Title - Sujet Laval - Bâtiment GE	
Solicitation No. - N° de l'invitation EF236-132370/A	Amendment No. - N° modif. 003
Client Reference No. - N° de référence du client R.054274.100	Date 2013-02-06
GETS Reference No. - N° de référence de SEAG PW-\$MTC-065-12222	
File No. - N° de dossier MTC-2-35283 (065)	CCC No./N° CCC - FMS No./N° VME
Solicitation Closes - L'invitation prend fin at - à 02:00 PM on - le 2013-02-15	Time Zone Fuseau horaire Heure Normale du l'Est HNE
F.O.B. - F.A.B. Plant-Usine: <input type="checkbox"/> Destination: <input checked="" type="checkbox"/> Other-Autre: <input type="checkbox"/>	
Address Enquiries to: - Adresser toutes questions à: Duval, Diane	Buyer Id - Id de l'acheteur mtc065
Telephone No. - N° de téléphone (514) 496-3864 ()	FAX No. - N° de FAX (514) 496-3822
Destination - of Goods, Services, and Construction: Destination - des biens, services et construction: Service Correctionnel du Canada Centre Fédéral de Formation Laval, Québec.

ADDENDA NO: 3

N° de l'invitation – **Solicitation N° EF236-132370/A** **Addenda 3 / Addendum 3**

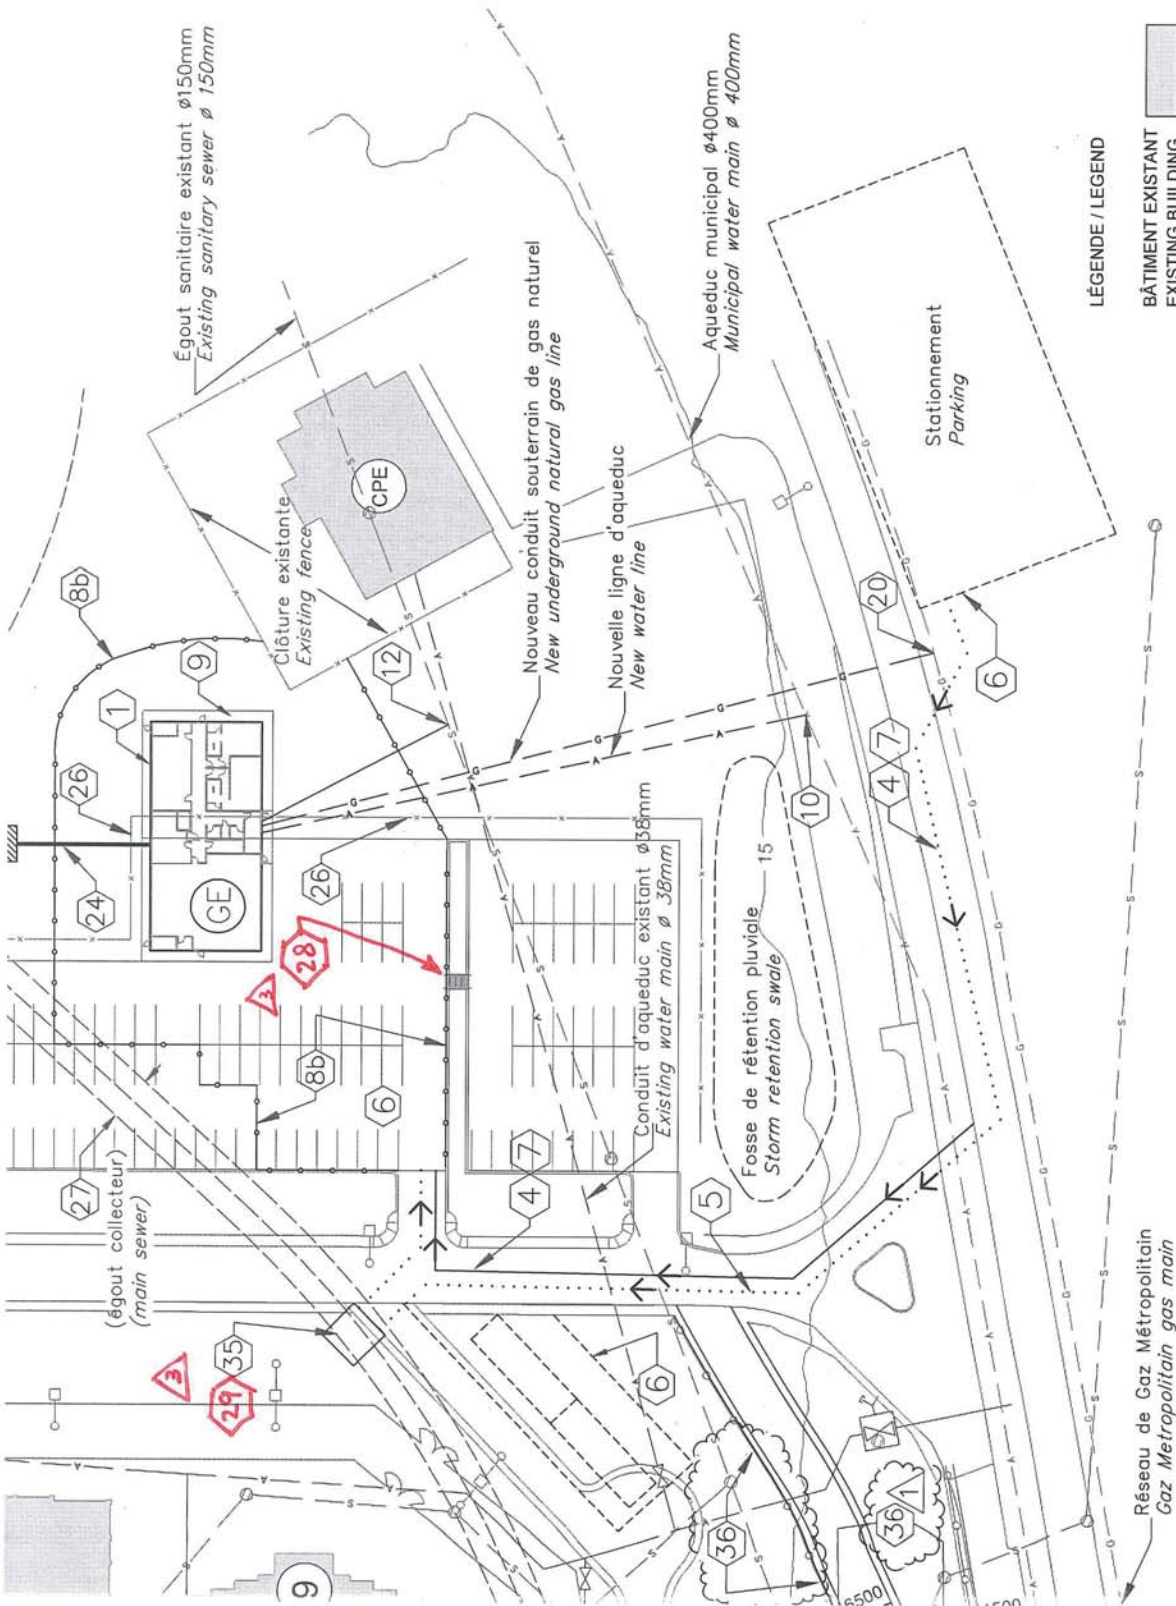
Q : Le plan de site 2 / 4 montre des trottoirs dessinés de chaque côté de la voie d'accès menant du stationnement au chemin d'entrée principal de l'établissement. Il n'y a aucune précision à cet égard ailleurs aux documents. Qu'en est-il?

Q: *Site plan 2/4 shows sidewalks on both sides of the new access road linking the new parking to the Institution's main road entrance.*

Q : Certaines notes indiquées au plan de site 4 / 4 sont introuvables parmi les autres dessins. Il s'agit des notes suivantes : n°3, 8a, 11, 13, 14, 18a, 18b, 19, 22, 28, 29.

Q: Some on the notes on Site Plan 4/4 cannot be found within the other drawings. The notes are: n°3, 8a, 11, 13, 14, 18a, 18b, 19, 22, 28, 29.

R : L'entrepreneur doit réaliser un trottoir de 1,5 mètres de largeur, uniquement du côté nord de ladite voie (le long de la nouvelle clôture), de façon à relier le nouveau stationnement au trottoir existant de l'entrée principale. Le trottoir doit être desservi par des bateaux de trottoir (pour accessibilité universelle) à chacune de ses extrémités. Du côté sud de la voie, réaliser une simple bordure de béton. Rappel : aucune bordure de béton n'est requise autour du nouveau stationnement.

A: *Contractor to provide a 1.5 metre wide sidewalk, only on the north side of the access road (next to the new fence), to link the new parking to the existing entrance sidewalk. Provide curb ramps at both extremities of sidewalk (for*

universal access). On south side of access road, simply provide a concrete curb. Reminder: no curb is required around the new parking lot.

- note n°3 : non applicable (n/a) à ce projet ; voir les notes 5 et 6 au dessin
- note n°8a : n/a à ce projet
- note n°11 : n/a à ce projet ; voir l'article 2.2.2 de l'Appendice E
- note n°13 : n/a à ce projet ; voir l'article 2.3.2 de l'Appendice E
- note n°14 : indiquée au plan 3 / 4 (voir l'extrait «plan des tunnels»)
- note n°18a : indiqué au plan 3 / 4 (voir légende, parcours n°4, câble «F-PA», ainsi que le dessin)
- note n°18b : n/a à ce projet ; voir l'article 2.4.8 de l'Appendice E
- note n°19 : n/a à ce projet ; voir l'article 2.5 de l'Appendice E
- note n°22 : n/a à ce projet ; voir la note 32 au dessin, telle que révisée par l'Addenda 1
- note n°28 : voir la précision à l'extrait du plan, au fichier pdf ci-joint «CFF_extrait_Plan_Site_2(V3).pdf»
- note n°29 : voir la précision à l'extrait du plan, au fichier pdf ci-joint «CFF_extrait_Plan_Site_2(V3).pdf»

- note n°3 : not applicable (N/A) to this project ; refer to notes 5 & 6 on drawing
- note n°8a : N/A to this project
- note n°11 : N/A to this project; refer to article 2.2.2 of Appendix E
- note n°13 : N/A to this project; refer to article 2.3.2 of Appendix E
- note n°14 : shown on drawing 3/4 (see excerpt – TUNNEL PLAN)
- note n°18a : shown on drawing 3/4 (see LEGEND, electrical run n°4, cable «F-PA» as well as drawing)
- note n°18b : N/A to this project; refer to article 2.4.8 of Appendix E
- note n°19 : N/A to this project; refer to article 2.5 of Appendix E
- note n°22 : N/A to this project; refer to note 32 on drawing, as revised by Addendum 1
- note n°28 : see modifications shown on excerpt of plan (pdf file «CFF_extrait_Plan_Site_2(V3).pdf»)
- note n°29 : see modifications shown on excerpt of plan (pdf file «CFF_extrait_Plan_Site_2(V3).pdf»)
